Ehitusjuht, ERMi ehituse omanikujäreelvalve

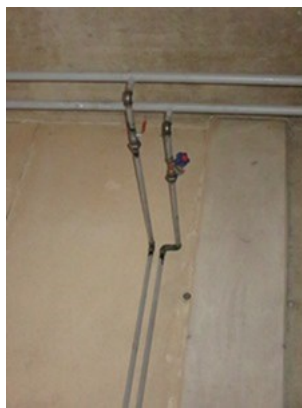
1. Tuletõkkeisolatsioon ei tohi kandilistel õhukanalitel nurkades ega jätkamisel kokku suruda. Kui ettenähtud villaga ei õnnestu õiget paksust saavutada, siis tuleb kasutada veelgi paksemat villa. Samuti ei tohi villa naeltega villa kokku pressida, vajadusel tuleb naelu rohkem paigaldada. Tuletõkkevill ei tohi olla aukudega.

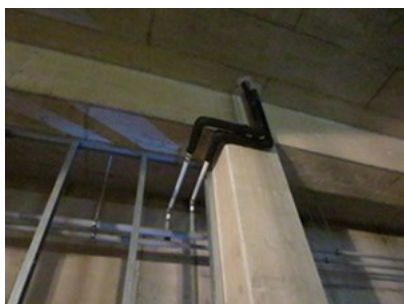
3. Kõik kütte- kui ka jahutuse trassid on keevitatud, miks siis need torud on keermesliitmikega? Kohati on torustik sedavõrd teineteise vastus et ei õnnestu isoleerida.

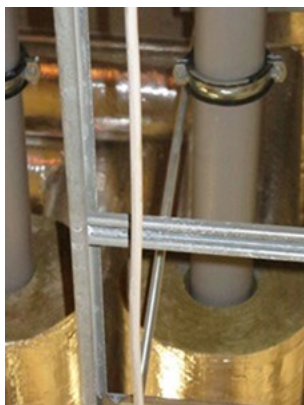
4. Kütte- ja jahutuse trassidele lisada kandureid

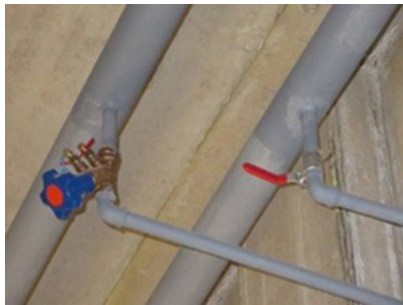
6. Tuletõkkeklapid viia koridorist siseruumi poole, kus neid oleks võimalik hooldada. Samuti ei ole võimalik, pärast kaablite paigaldamist, IRIS klappi reguleerida. Kuidas tagatakse ligipääs sprinkleri montaažiks ja hilisemaks ATS andurite hoolduseks?

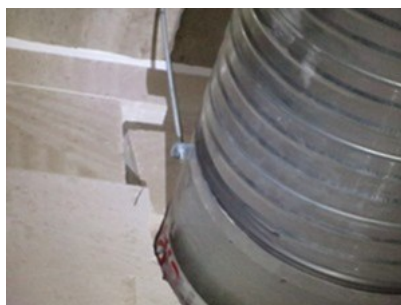
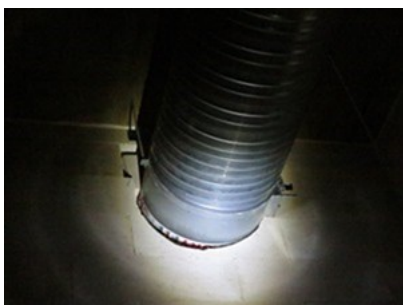
15. Vent.torudel on pöörangute juures kandureid paigaldamata

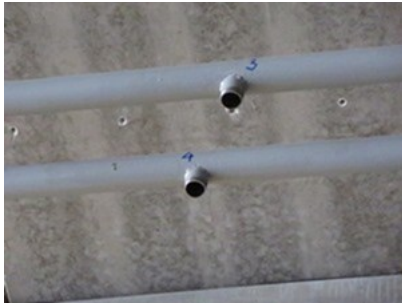
18. Toru on vastu konstruktsiooni ja samuti ei ole vahe sein ja toru vahel piisav, kiviplokk on lahti.

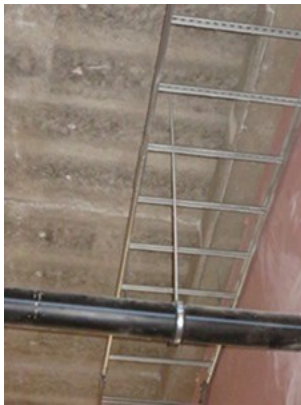
19. Praak keevitustöö – tuleb kasutada korrektseid kolmikuid ja üleminekuid.
